Opinia Nr 006095

wyników przeprowadzonych oględzin - ekspertyzy urządzeń grzewczo-kominowych

w budynku przy ul. Olimpijska 1A/1 w Wrocławiu
dotycząca urządzeń grzewczo-kominowych używanych przez
BOK - Nowe Młosty

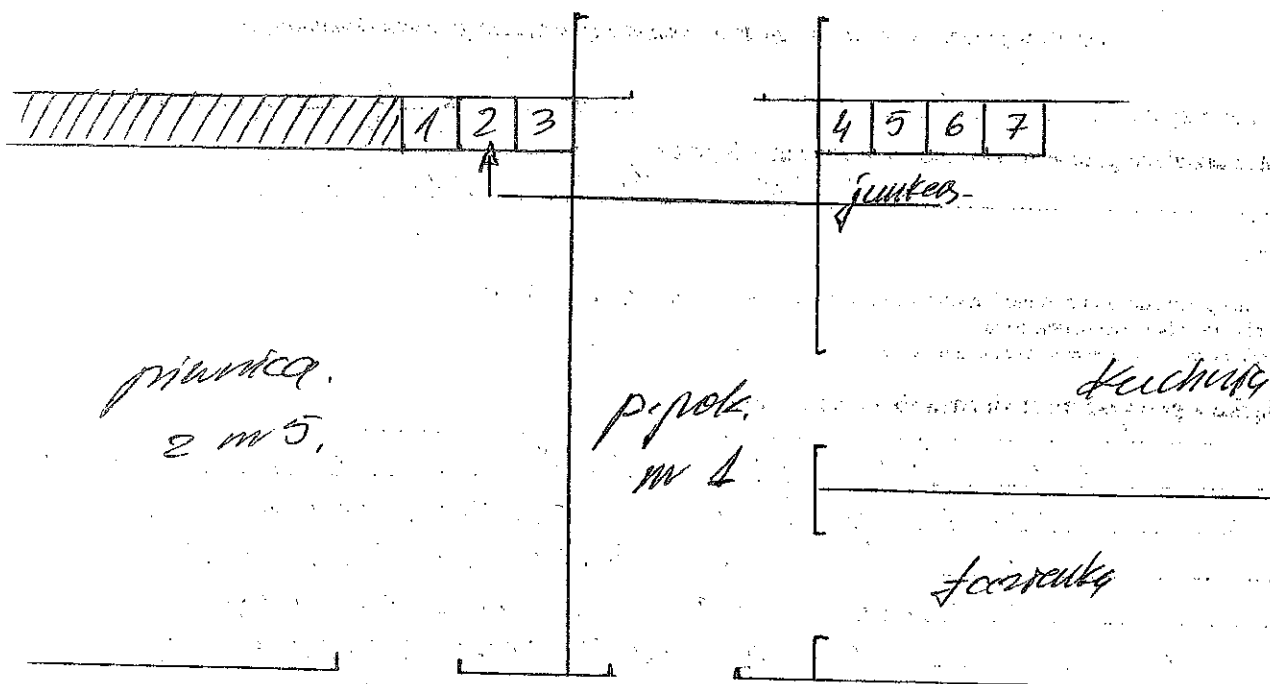
Przewód kominowy nr 2 po zamontowaniu
miałby twardoodporny, białe mógł być
przeznaczony do podłączenia gazowego
podgrzewacza wody. Podłączenie gazowego
podgrzewacza wody wykonano rurą twardoodporną
z 5% wertykalną w kierunku kominu.
Wentylacja nymowa w technice istniejącej
mawiatowa.
Należy zapewnić mawiatowy nawiew powietrza
z zewnątrz.

Inne uwagi: Nawiew powietrza z zewnątrz powinien posiadać
pole 200 cm².
